Projet d'aménagement du lieu d'enfouissement technique de la Régie des matières résiduelles du Lac-Saint-Jean situé à Hébertville-Station

Étude d'impact sur l'environnement

Déposée au ministre du Développement durable, de l'Environnement et des Parcs

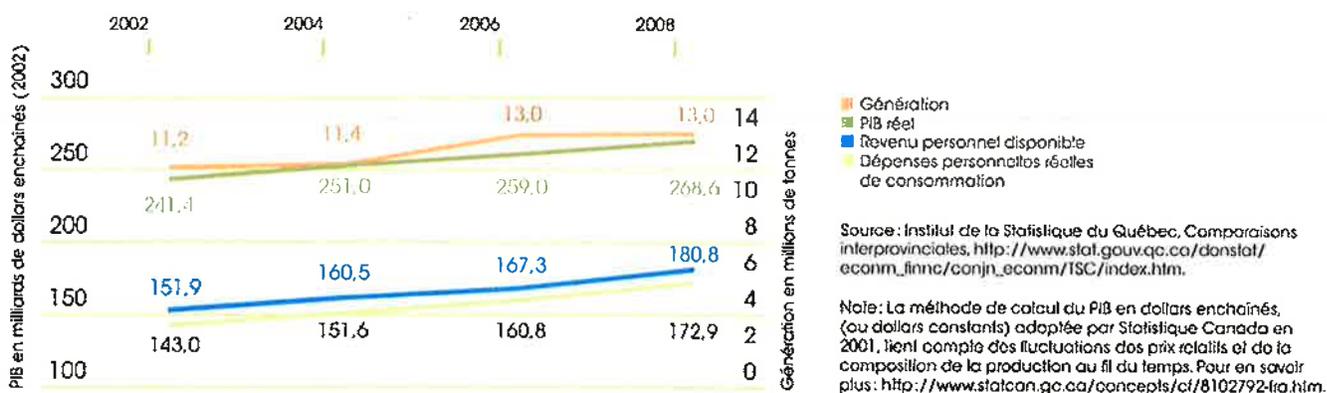
QC-11 La demande à long terme en capacité d'enfouissement serait tributaire de la force de l'économie régionale et de l'accroissement de la population. Peut-on expliquer comment la force de l'économie régionale peut augmenter de façon significative les capacités d'enfouissement alors qu'il y a eu décroissance de 4,6 % de l'économie entre 2006-2010? Veuillez préciser.

Dans un premier temps, le texte de l'énoncé que l'on trouve à la page 16 du RP est le suivant :

« Pour évaluer la situation à plus long terme, deux autres paramètres sont à considérer. En effet, l'augmentation globale de la production de matières résiduelles est tributaire de la force de l'économie régionale et de l'accroissement de la population sur le territoire de la RMR. Ces deux paramètres influencent directement la demande de capacité d'enfouissement. »

Il est important de faire la différence entre la quantité de matières résiduelles produite et dédiée à l'élimination (le gisement), qui a une influence directe sur la demande de capacité d'enfouissement, et la capacité d'enfouissement comme indiqué dans la question. La quantité de matières résiduelles produite représente la demande en enfouissement, tandis que la capacité d'enfouissement réfère à l'offre d'enfouissement. Une région peut donc générer de grandes quantités de matières dédiées à l'enfouissement, mais ne disposer que d'une faible capacité d'enfouissement, et l'inverse est également vrai.
